710 - INSP
 ISO/IEC 17020
 Origineel verslag

Verkoop [Afd 8.4.2]

Verslagnummer: 31/30012024/31515/1/1

Molenhoek 39, 9185, Wachtebeke

Elektrisch bord

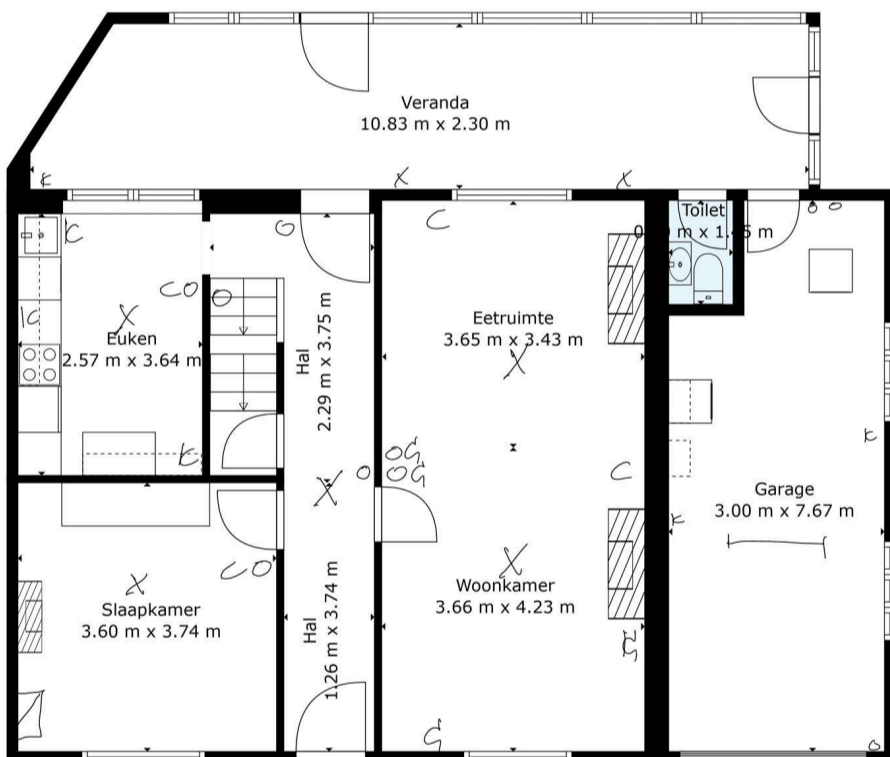
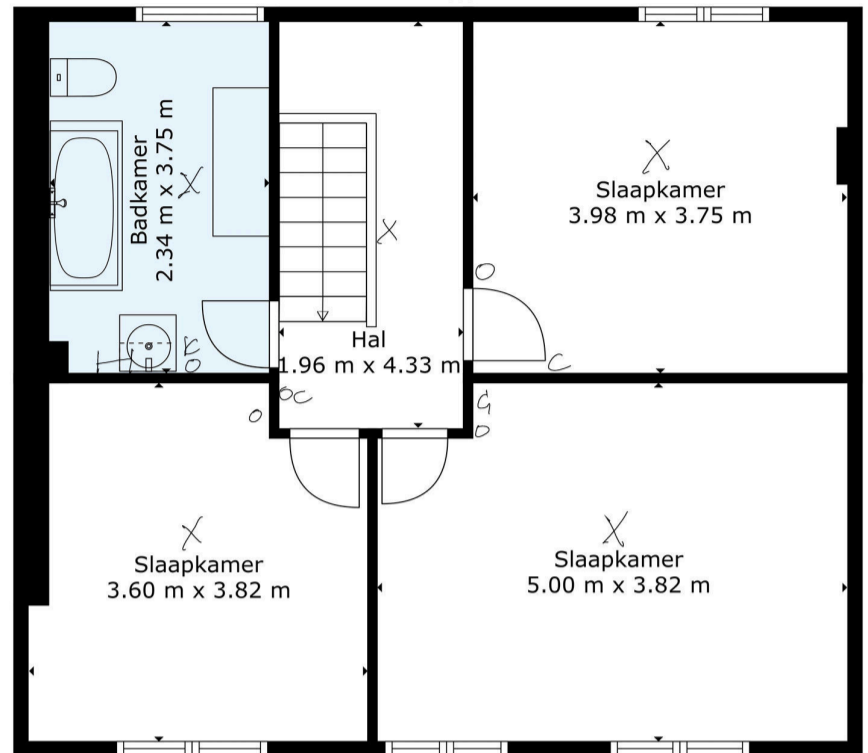
- Het verdeelbord is onvoldoende gemarkeerd. Individuele markering, voedingsspanning en/of gevarendriehoek ontbreken. - oAfd 3.1.3.3; Afd 9.4.1
- het eendraadsschema en situatieplan zijn niet aanwezig. – oAfd 3.1.2.1

- De beschermingsgraad van de ruimte moet ten minste IPXX-D zijn voor ruimtes publiek toegankelijk en IPXX-B voor gewone ruimtes. – oAfd 4.2.2.3
- Er ontbreken afdekplaatjes in het elektrisch bord. – Afd 5.2.6; oAfd 4.2.2.3

- De houders van de penautomaten zijn niet uitgerust met een kaliberstuk. – oAfd 5.3.5.5.a
- De sectie van de geleiders is niet aangepast aan de grote van de automaten en zekeringen. – oAfd 4.4.1.5

Eendraadsschema en situatieplan

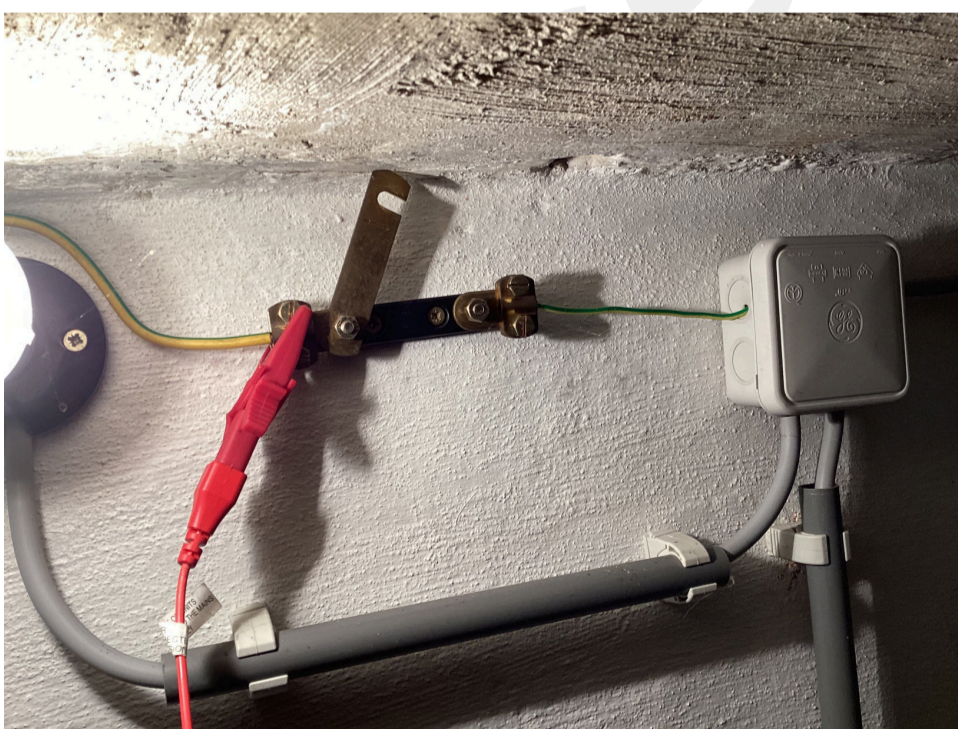
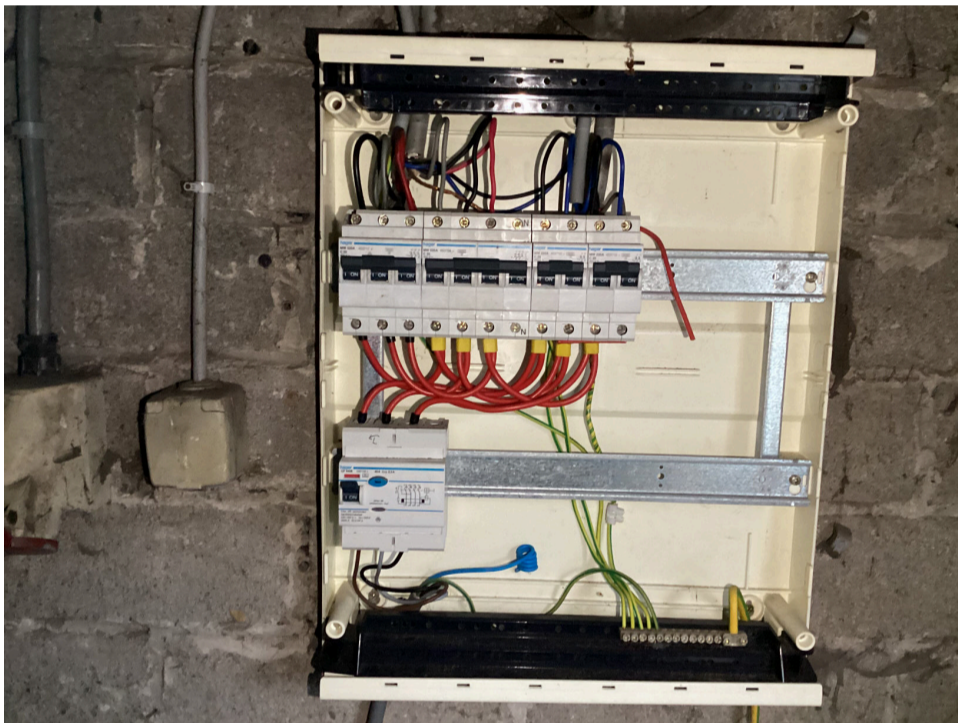
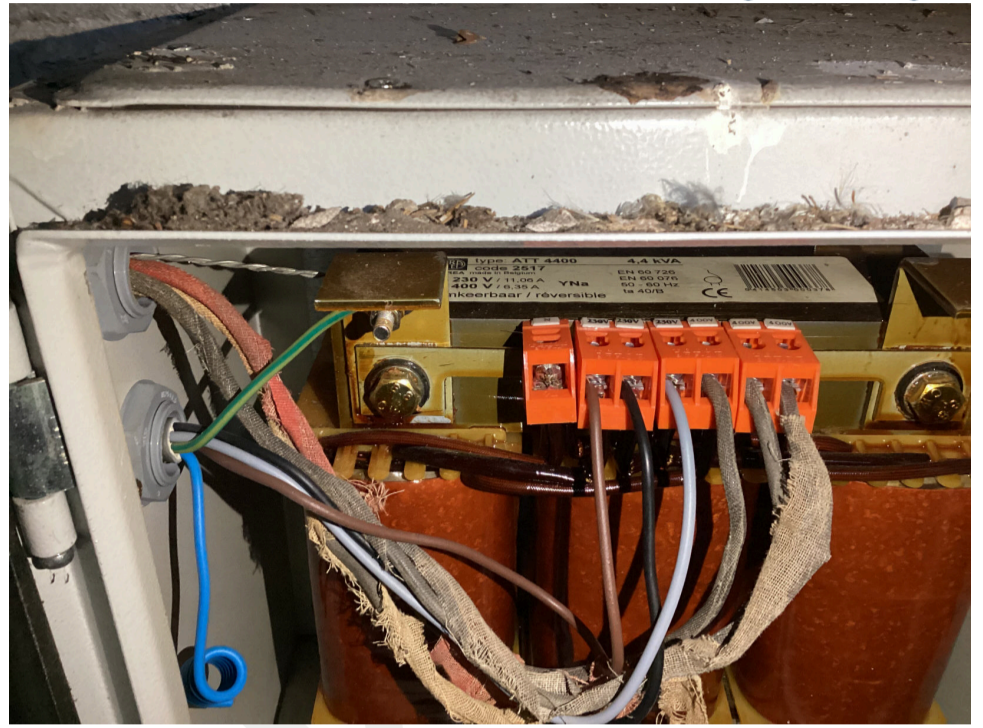
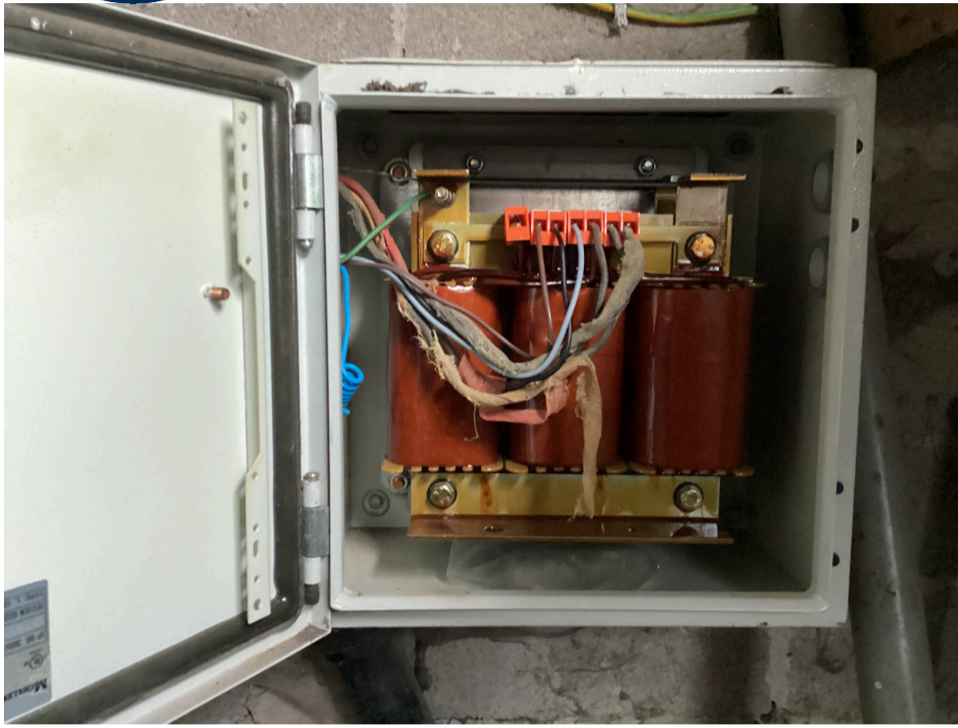
- De schema's zijn niet aanwezig of niet correct. Wij kunnen niet uitsluiten dat er geen nieuwe inbreuken zullen zijn bij het voorleggen van de (nieuwe) schema's.
- We raden aan de dienstspanning aan te duiden op het elektrisch bord.
- De woning is bemeubeld. Het kan zijn dat niet alle onderdelen gecontroleerd zijn.
- Buiten een vernieuwing van de elektrische installatie, zullen de afwijkingen niet meer van toepassing zijn.
- Door gevolg te geven aan de hoger vermelde inbreuken, is het mogelijk dat er bij een volgend onderzoek bijkomende inbreuken aan het licht komen.
- Keuring gebaseerd op verkregen info van eigenaar/verantwoordelijk installatie.
- 2 aardingssystemen aanwezig op 1 installatie, deze zijn niet gescheiden.
